Gestaltung der Grube Fuchskuhlenweg in Odenkirchen
Bezug. Ihre **Anfrage vom 26.05.2008**

ich beziehe mich auf meinen Bericht in der Sitzung des Umweltausschusses am 29. Mai 2008 zu TOP 12: Herrichtung nach Verfüllung des ehemaligen Abgrabungsgeländes der „Grube Fuchskuhlenweg“ in Odenkirchen.

Sicherungspflicht des Eigentümers: Abböschung 1 : 3

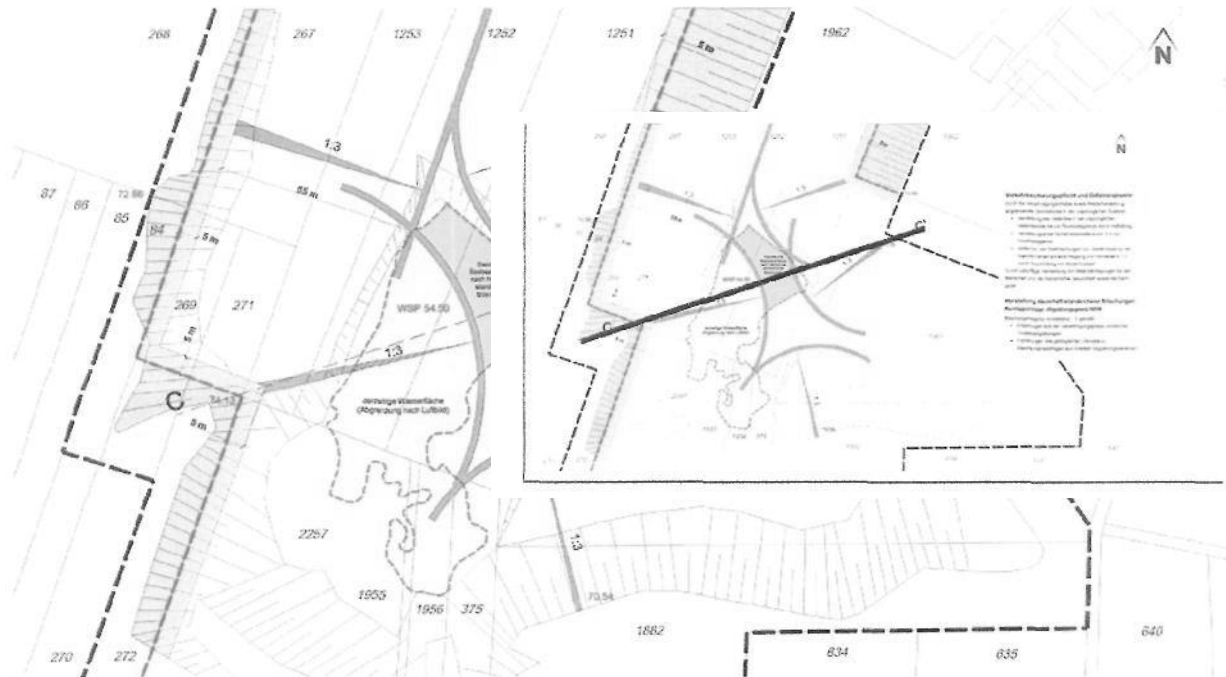
Der Antragsteller bereitet den „geordneten Rückzug“ des Betriebes vom Standort vor, und muss sich daher mit seiner Sicherungspflicht entsprechend den abgrabungsrechtlichen Bestimmungen auseinandersetzen. Die Standardanforderung einer dauerhaft stabilen Abböschung geht von einer Neigung von 1:3 aus. Die Folie zeigt, wie sich das Gelände nach einer derartigen Anböschung insbesondere im Bereich des heutigen größeren Teiches darstellen würde. Neben der Hangneigung auf Grund der Vorgabe des Geologischen Dienstes in Ausfüllung des Abgrabungsgesetzes NRW ist dabei zu beachten, dass zunächst die Geländehöhe bis zu den Flurstücksgrenzen (andere Eigentümer) durch Verfüllung wieder auf das ursprüngliche Niveau anzufüllen ist. Daran schließt sich ein 5-Meter breiter Sicherheitsstreifen an und erst ab da ist Herstellung der Böschung möglich. Diese Anforderung gilt in gleicher Weise sowohl für die Steilwand als auch für die bewaldete Hangkante an der Ostseite (zu Frage 8).

Minimal-variante

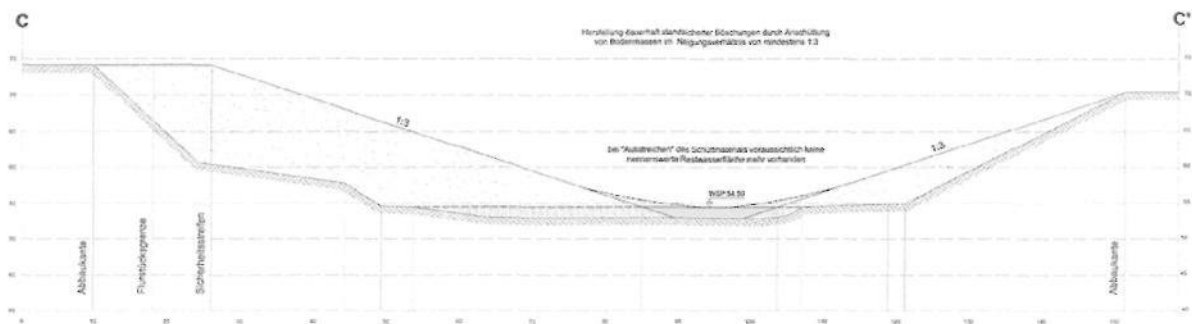
Nach der aus Verkehrssicherungsgründen zu fordernden Anschüttung der Böschung ergibt sich der Zustand, den die nächste Folie im schematischen Profil zeigt. Man erkennt, dass von der heutigen Fläche des größten Teiches nach „Ausstreichen“ des Schüttmaterials voraussichtlich keine nennenswerte Restwasserfläche mehr vorhanden sein wird. In der Aufsicht ist ebenfalls erkennbar, dass es für eine Erweiterung der Wasserfläche weder nach Westen noch nach Osten einen Spielraum gibt. Im Ergebnis wird klar, dass durch die Erfüllung der Sicherheitsanforderungen bereits die Ziele und Zwecke des Landschaftsplans hinfällig werden (zu Frage 7). Vorrangiges Ziel sollte daher sein, die Lebensräume mit den hier vorkommenden Arten auf eine neu anzulegende Gestaltungsvariante „hinüber zu retten“ (zu Frage 9).

Rekultivierungsplan

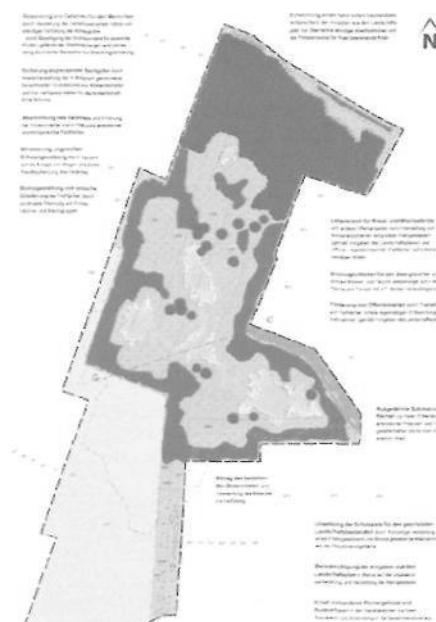
Der Rekultivierungsplan ist ein Vorrangkonzept für den Biotop- und Artenschutz; der Verlust hier vorkommender Arten kann damit vermieden werden (**zu Sammelfrage 1**). Bei rekultivierten Abgrabungsflächen nach ihrer Verfüllung auf der Grundlage alter Genehmigungen werden regelmäßig landwirtschaftliche Nutzflächen wieder hergestellt. Diese besitzen keine besonderen ökologischen Wertigkeiten oder Verbundfunktionen (**zu Frage 17**). Im vorliegenden Fall jedoch beschränkt sich diese „Rekultivierung im klassischen Sinn“ auf 0,92 Hektar im südlichen Teilgebiet, das heute bereits weitgehend verfüllt ist. Bezüglich der 6,8 Hektar Gesamtfläche nimmt diese Rekultivierung also ca. 13 % der Fläche in Anspruch. Auf den anderen Flächenanteilen entstehen auf 1,4 Hektar 10 bis 20 Meter breite Feldhecken, die die Kleingewässer und Sukzessionsflächen, im zentralen Bereich mit etwa 3 Hektar, einrahmen. Im Norden, also im Bereich des Betriebsstandortes, schließt sich ein Eichen-/Erlenwaldkomplex über 1,5 Hektar an. Die Kleingewässer nehmen insgesamt knapp 3.000 m² in Anspruch, die künftig durch Regenwasser gespeist werden, und hierzu optimal in die Geländesituation eingebunden werden (**zu Frage 3**).

Weitere Planungselemente sind: Durch die dichte Pflanzung der Feldhecken soll das Gelände abgeschirmt werden und eine ungewollte Erholungsnutzung minimiert werden. Daher wird auch auf die Anlage von Wegen verzichtet. Die zentrale Freifläche wird durch punktuelle Pflanzungen von Einzelbäumen und Baumgruppen gestaltet und optisch gegliedert. Hier entsteht der Lebensraum für Kreuzkröte und andere Offenlandarten durch die Herstellung sonnenexponierter, temporärer Kleingewässer und offener, vegetationsarmer Freiflächen auf lockeren, sandigen Böden. Die Planung sieht bereits die Freihaltung von Teilflächen mittels regelmäßiger Entbuschungsmaßnahmen vor. Daneben wird auf den Sukzessionsflächen die freie Entwicklung artenreicher Pflanzen- und Tiergesellschaften bis zum Endstadium Wald ermöglicht.

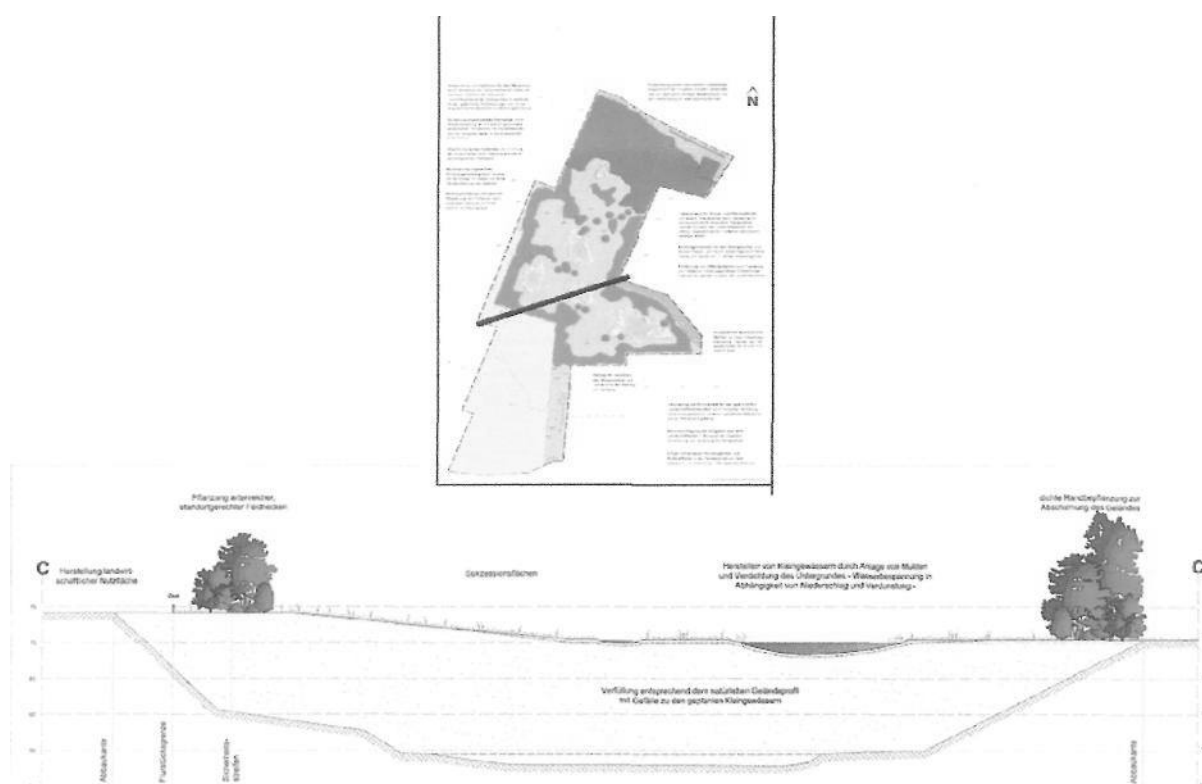
Besonderer Wert wird dabei auf die Ausgestaltung der Teiche zu legen sein. Am Profilschnitt in der nächsten Folie ist erkennbar, dass diese maximal 1 bis 1,5 Meter tief werden und eine Ausdehnung von wenigen Metern bis zu maximal 20 bis 25 Meter je nach Geländemorphologie haben können. Sie sind so zu positionieren, dass das entstehende Gefälle ihnen das ablaufende Regenwasser zuleitet (zu **Frage 5**).
